## **VIGTIGT - Vigtig produktinformation Philips IntelliVue Information Center (PIIC) iX**

### **Alarmer for SpO2 og/eller noninvasivt blodtryk (NBP) kan deaktiveres uden visuel meddelelse til brugeren**

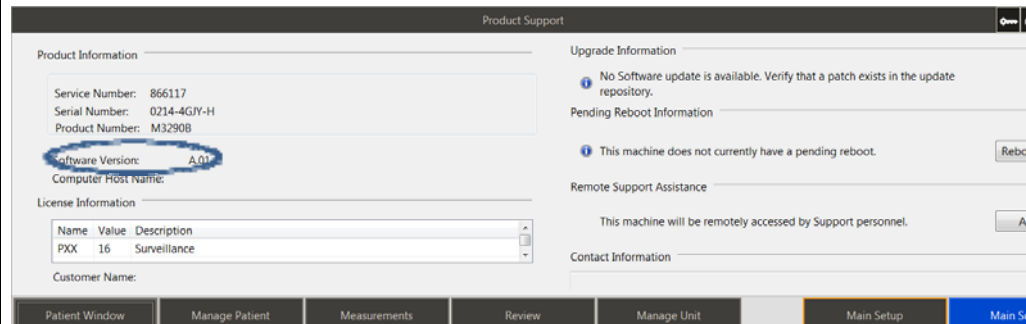
<p><b>BERØRTE PRODUKTER</b></p>	<p>De nedenfor angivne partnumre for PIIC iX, (version A.00, A.01 og A.02) er berørt af dette problem:</p> <p>866023 IntelliVue Info Center iX 866024 PIIC iX Upgrade 866117 PIIC Classic Upgrade</p>
<p><b>BESKRIVELSE AF PROBLEMET</b></p>	<p>Der er konstateret en softwarefejl, der involverer brug af funktionen "Ændr sengebetegnelse" på Informationscenter iX. Hvis konfigurationen for dette element er indstillet til "Valgfri" og en bruger vælger knappen "Placering" i menuen "Administration af patient" og foretager en ændring af patientplaceringen, bliver alarmer for SpO2 og/eller noninvasivt blodtryk (NBP) deaktiverede uden et visuel meddelelse symbol med overstreget klokke til brugeren. Dette problem opstår udelukkende, når patienten monitoreres ved hjælp af et netværkstilsluttet IntelliVue TRx Telemetry M4841/TRx4851A patientbåret enhed (PWD). Screenshot, som viser skærbilledet Ændr sengebetegnelse</p>
